大飯発電所原子炉施設保安規定変更認可申請書

補足説明資料

大飯発電所 原子炉施設保安規定

( 1 ) 環境放射能用計測器 ( 積算線量計測定装置 ) の設備更新に伴う変更について

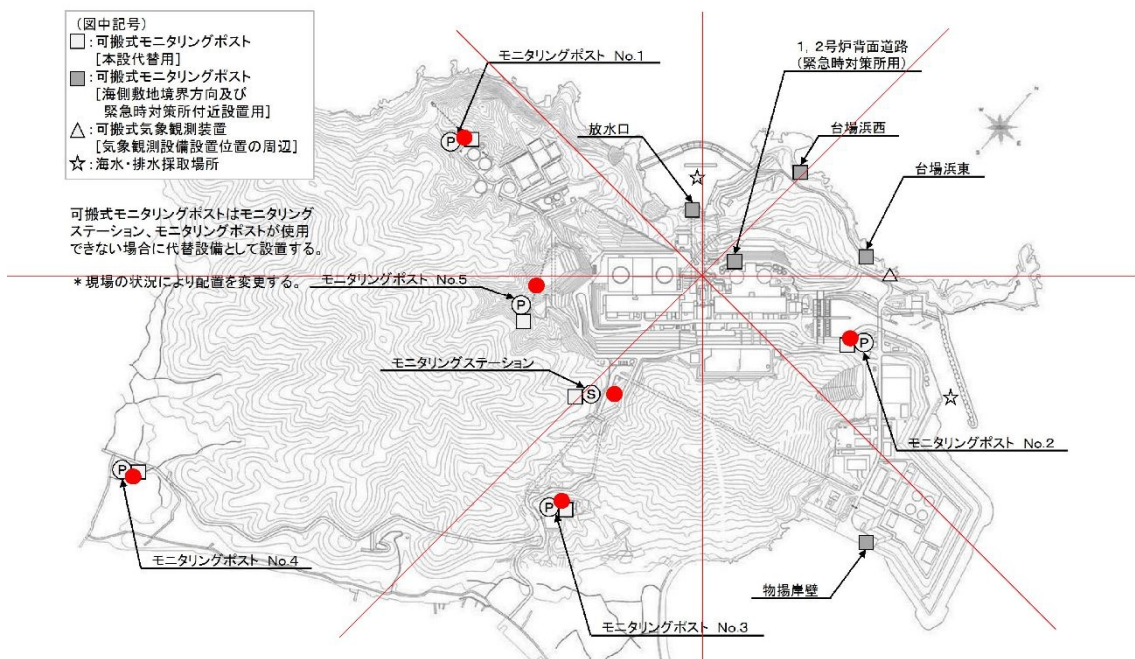
大飯発電所のモニタリングポストの更新については、移設先を同方位の近辺として設計を変更せず実施する計画である。

更新にあたっては、モニタリングポストの局舎を同じ場所にとれないことから、移設が必要となるが、放射線モニタリング指針(JEAG4606)に沿って、発電所周辺の人口分布、地形等を考慮し、周辺監視区域境界近傍に設置し、方向を変更していない。(別紙1参照)

原子炉施設保安規定第119条及び第186条(外部放射線に係る線量当量率等の測定)の測定項目および測定頻度に変更はないが、空気吸収線量等測定場所の図の変更が必要であることから、新装置による測定開始前までに保安規定の変更認可申請が必要である。
